改善箇所説明図

不具合発生箇所

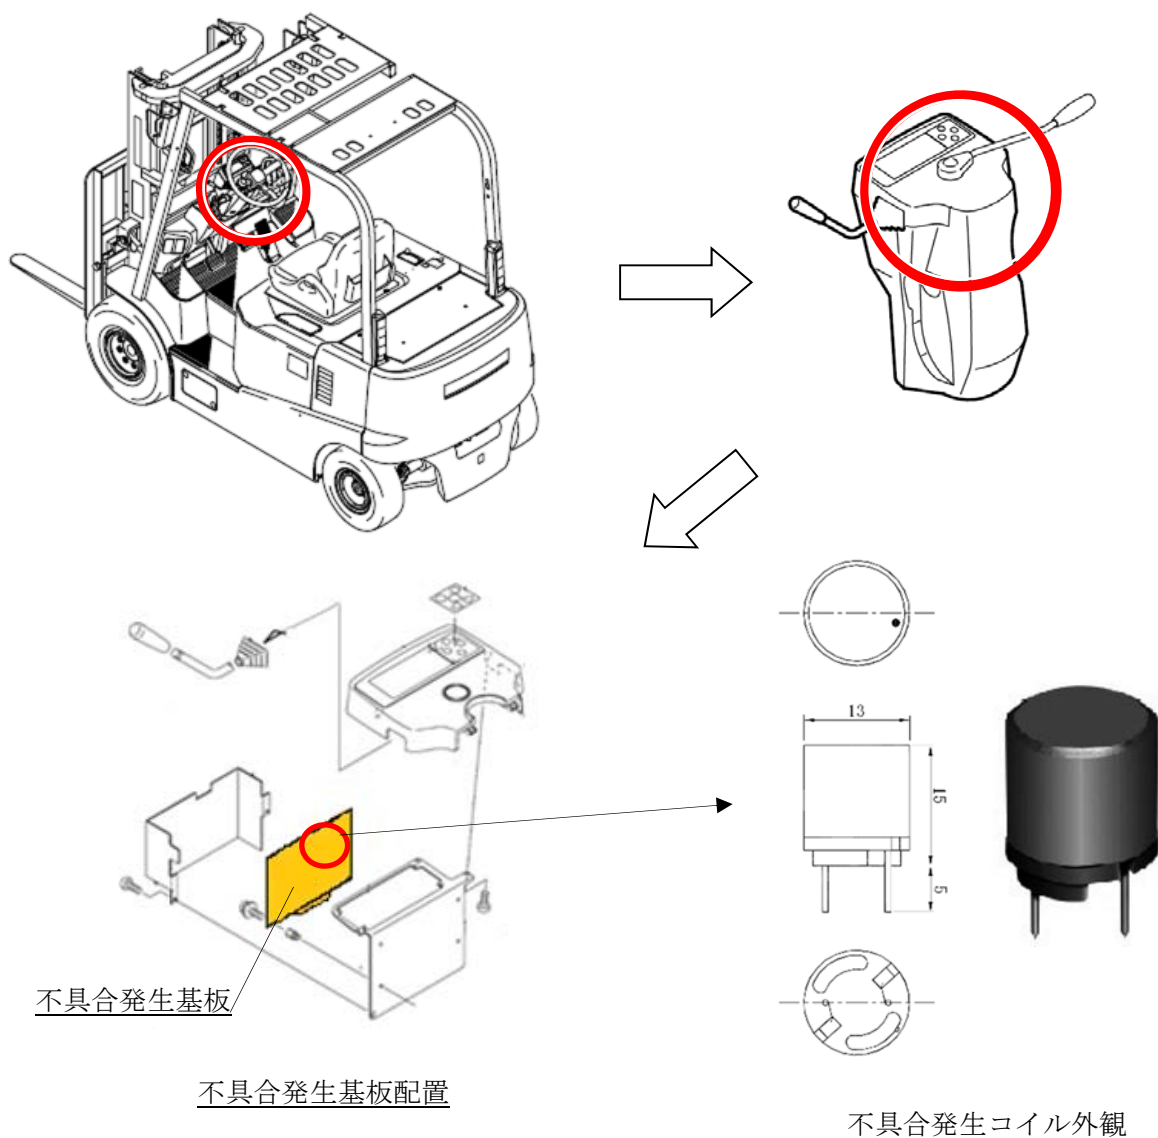
運転者席ディスプレイ制御基板内のコイルにおいて、固定指示が不適切なため、走行時の振動により当該コイルの内部に亀裂が生じるものがある。そのため、そのままの状態で使用を続けると、コイル内部の導線が断線し、電動機が停止し走行できなくなるおそれがある。

全車両、制御基板を対策品に交換する。

識別：改善実施済車には、車体前面フロントカバー上隅の運転者席側に No.4657 のステッカーを貼り付ける。
